A7-Deckel Abschnitt Altona
Trasskalkwände

Protokoll vom 09.02.2026

TRASSKALKWÄNDE A7-DECKEL

Eine wirtschaftliche und bautechnische Einordnung

Trasskalkwand 1a, 1b
S-Bahn Widerlager Nord/Süd

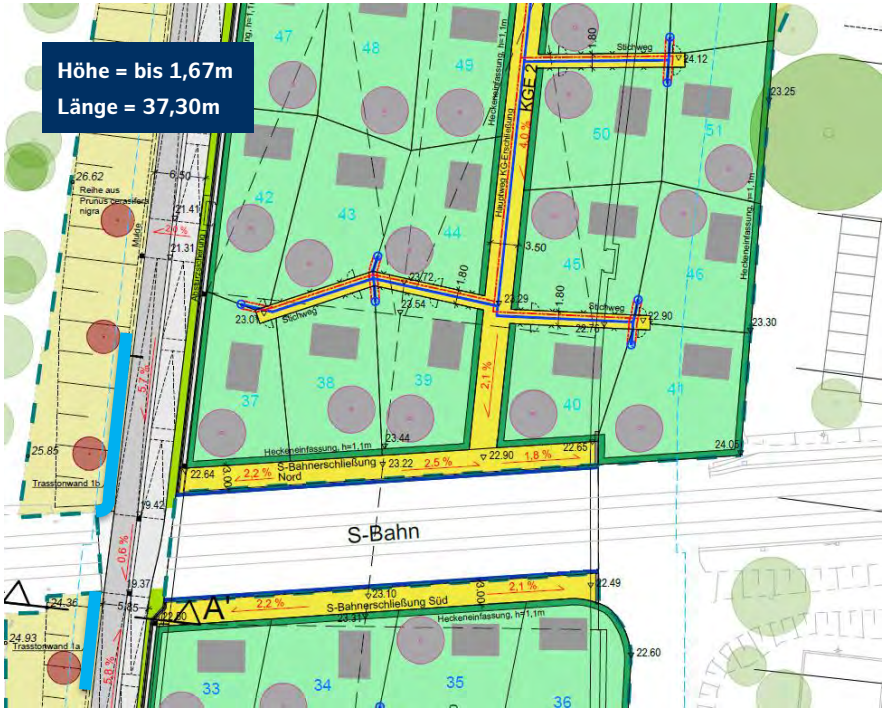
- Realisierung als alternative Mauerkonstruktion (blaue Linie)

Trasskalkwand 6
Lutherpark West

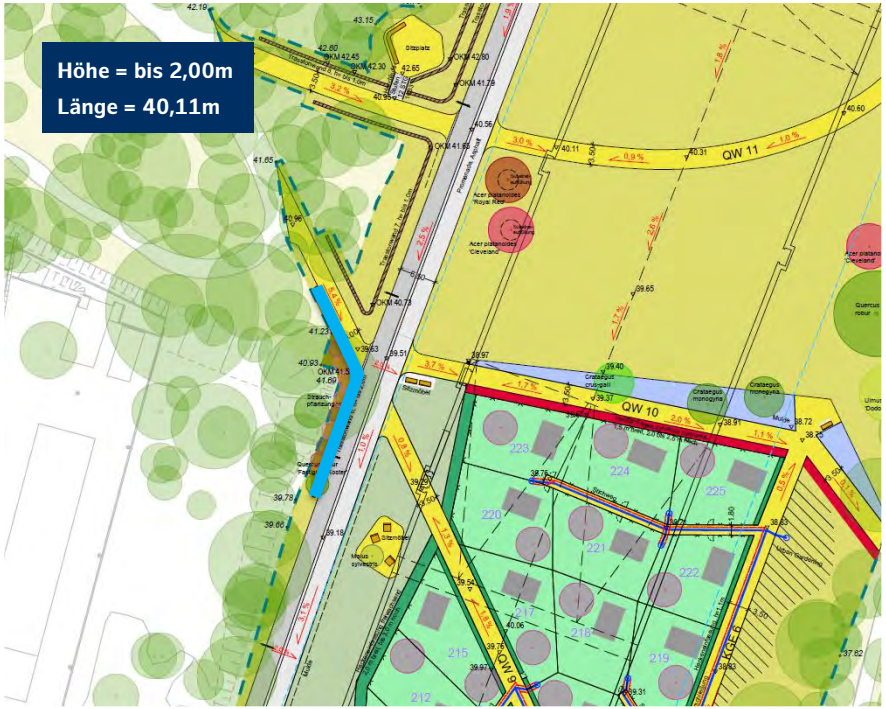
- Realisierung als alternative Mauerkonstruktion (blaue Linie)

Trasskalkwand 11
Bastion Lutherpark

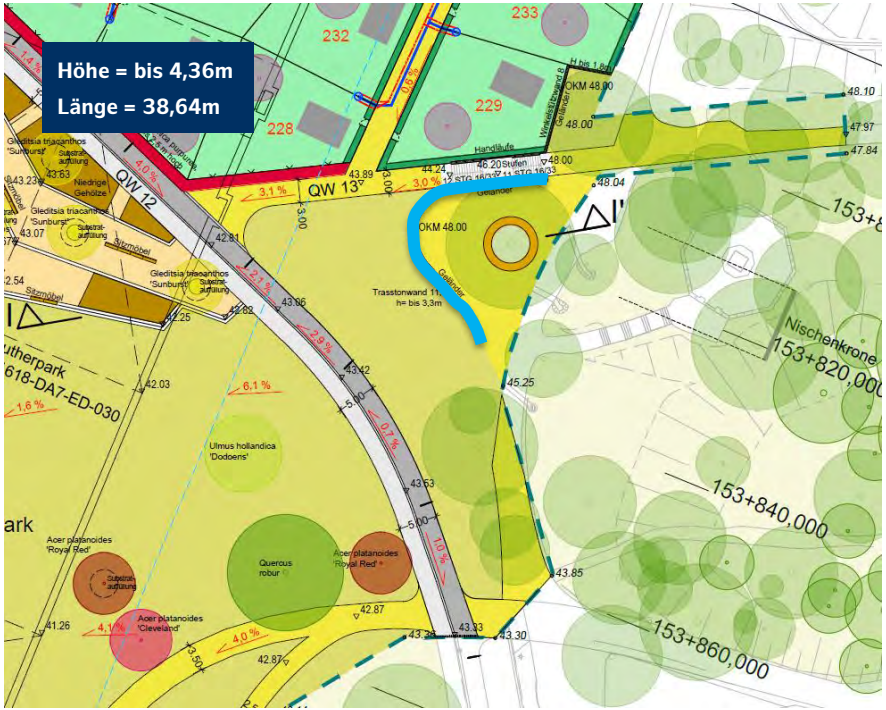
- Realisierung als alternative Mauerkonstruktion (blaue Linie)

Trasskalkwand 1
Behringstraße <> S-Bahn Unterführung

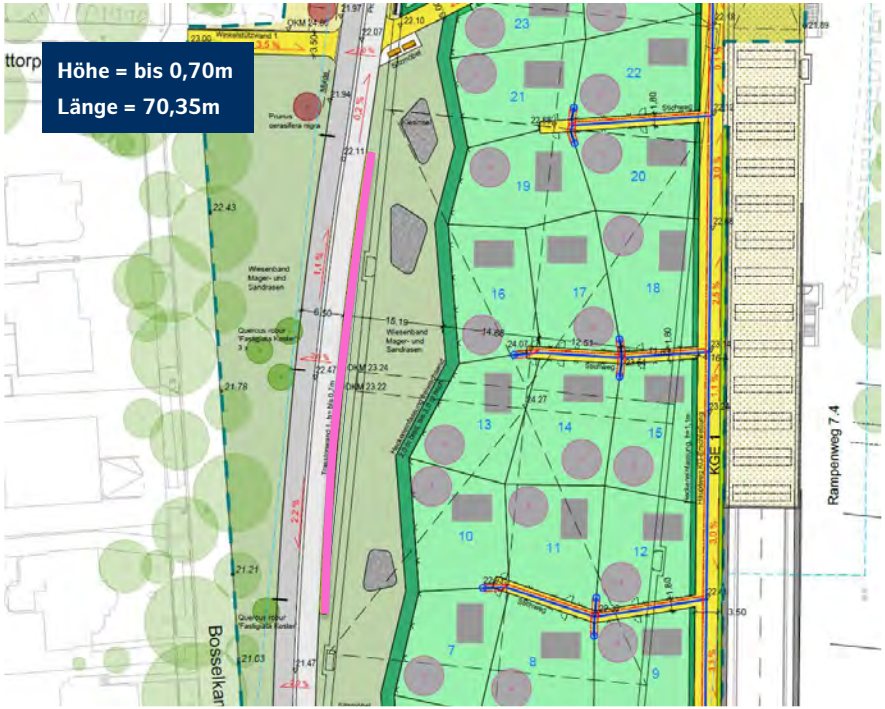
- Realisierung als Trasskalkwand geplant (pinke Linie)

- alternative Mauerkonstruktion
- Böschung im Verhältnis 1:2 - 1:3

Trasskalkwand 2
Spielplatz Bauerstraße

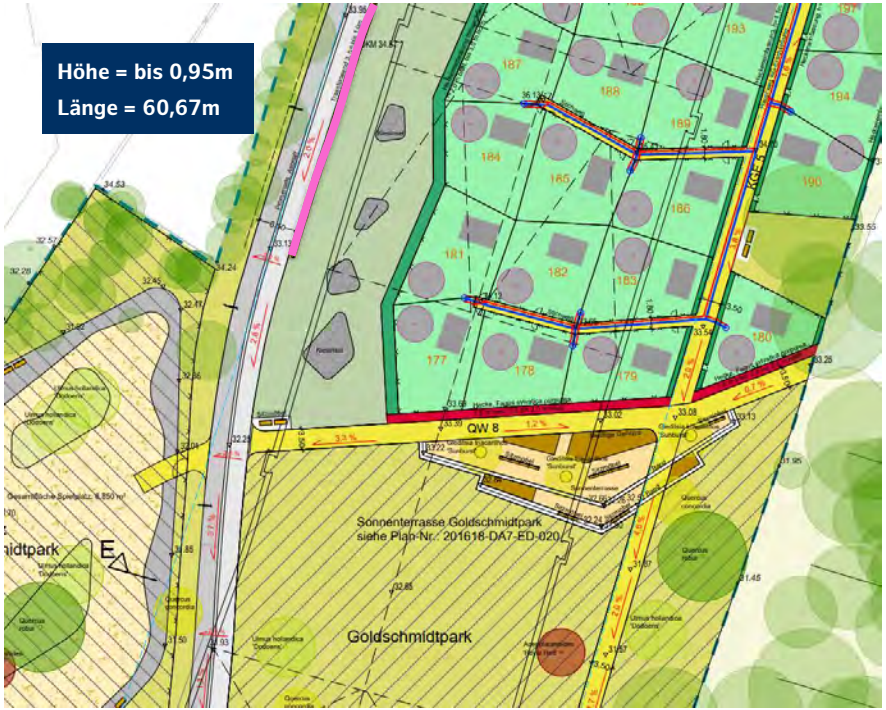
- Realisierung als Trasskalkwand geplant (pinke Linie)
- alternative Mauerkonstruktion
- Böschung im Verhältnis 1:20 (5-6 %)

Trasskalkwand 4, 5
nördlich Bahrenfelder Chaussee

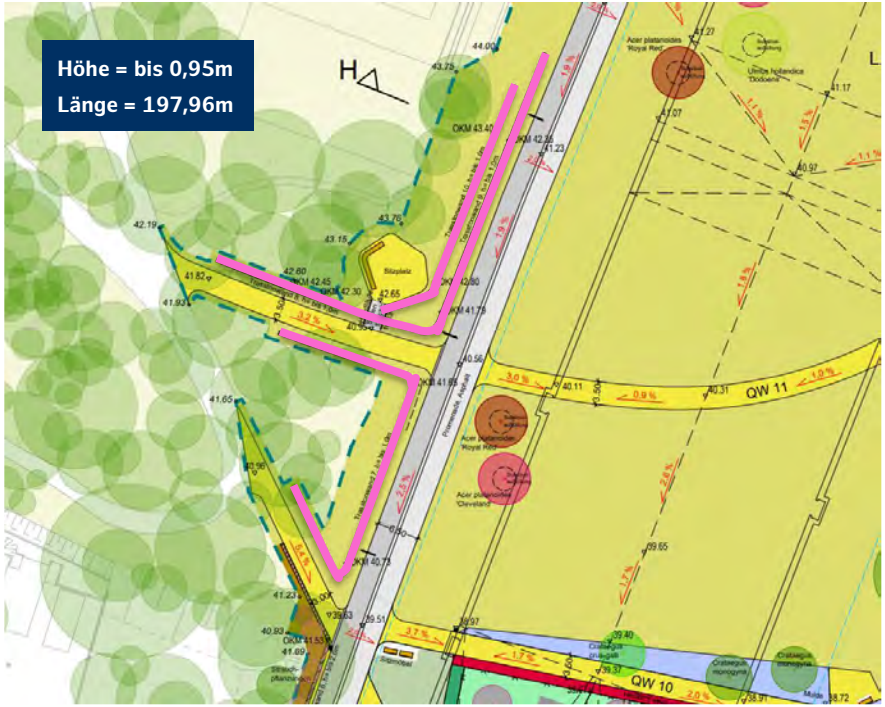
- Realisierung als Trasskalkwand geplant (pinke Linie)
- alternative Mauerkonstruktion
- Böschungen im Verhältnis 1:3 - 1:4

Trasskalkwand 12
Lutherpark <> Holstenkamp

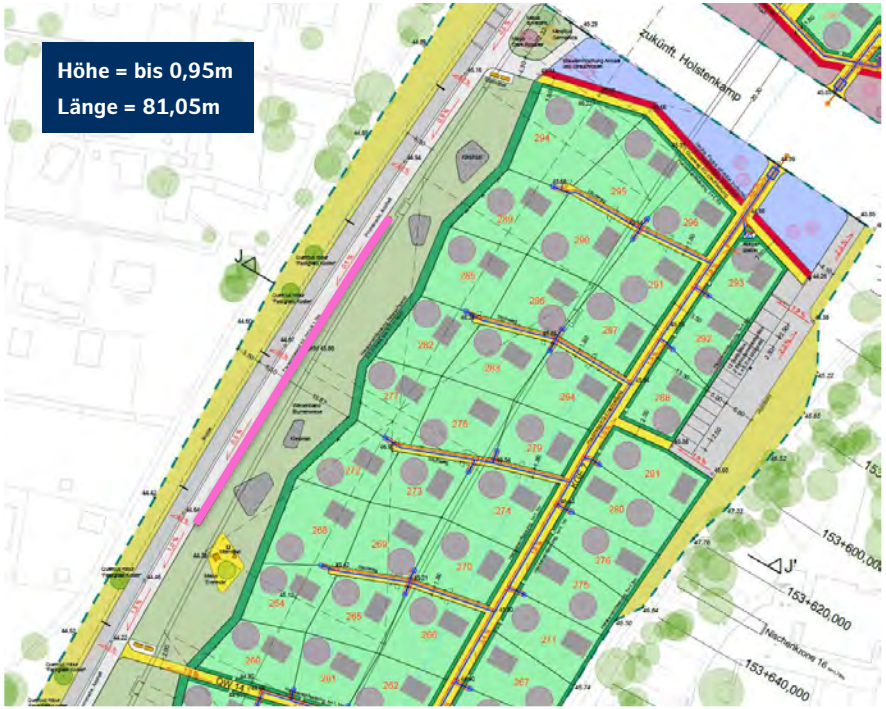
- Realisierung als Trasskalkwand geplant (pinke Linie)
- alternative Mauerkonstruktion
- Böschungen im Verhältnis 1:2
